ODPOWIEDZI NA ZAPYTANIA DO TREŚCI SWZ NR 21

Dotyczy postępowania o udzielenie zamówienia publicznego w trybie przetargu nieograniczonego, którego przedmiotem jest „Budowa nowego obiektu Akademii Muzycznej im. Karola Szymanowskiego w Katowicach przy ul. Wojewódzkiej 56” Nr sprawy: ZP/AM/6/2021

Pytanie nr 3

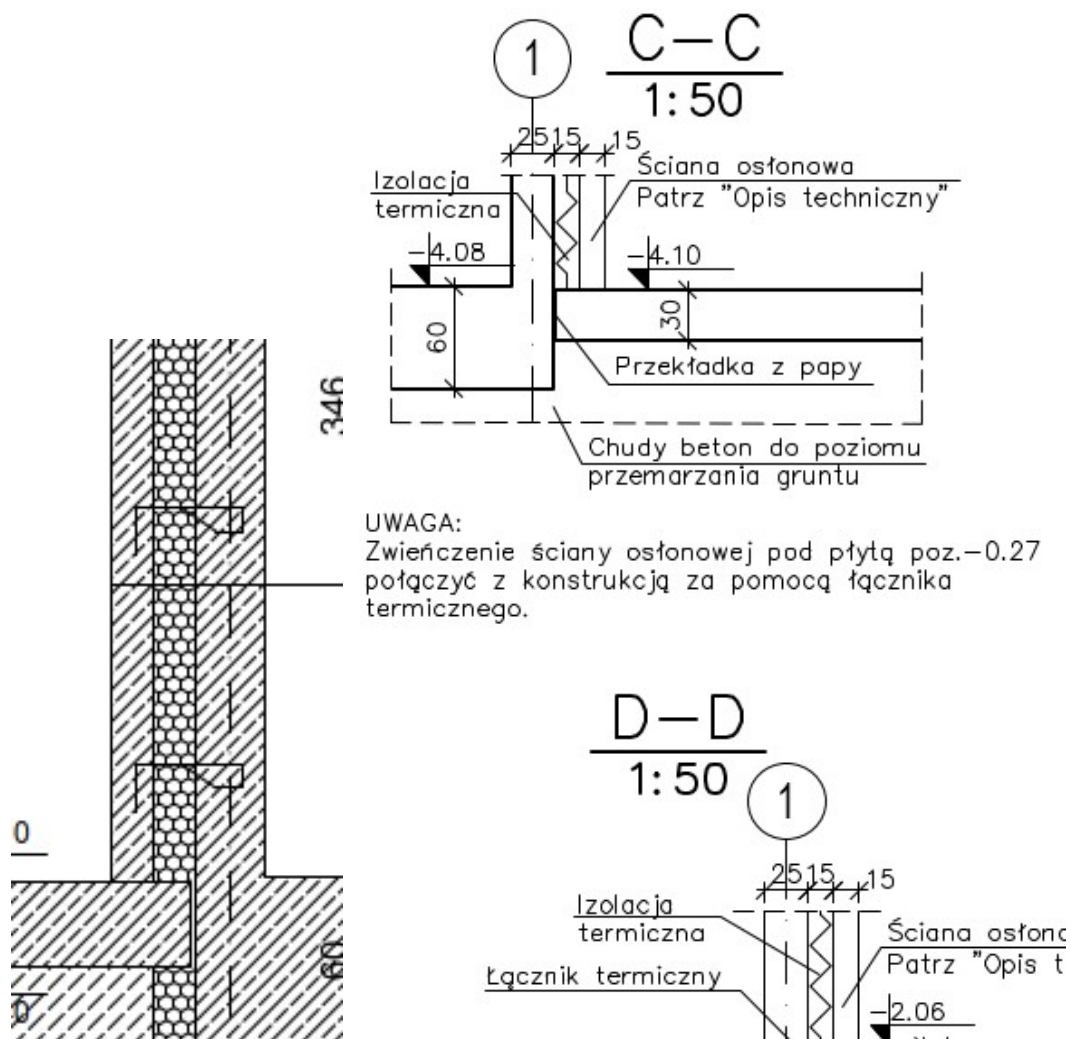
Na przekrojach architektonicznych pokazano wyciągnięcie izolacji termicznej ścian podziemnych z polistyrenu ekstrudowanego do wysokości $\pm 0,00$. Według wytycznych firm izolacyjnych powinno się go skończyć na wysokości minimum 30cm ponad poziom terenu zewnętrznego. Prosimy o potwierdzenie rozwiązania projektowego, bądź jego poprawienie.

Zamawiający informuje, że należy wyciągnąć termoizolację ze styropianu XPS na wysokość 15cm.
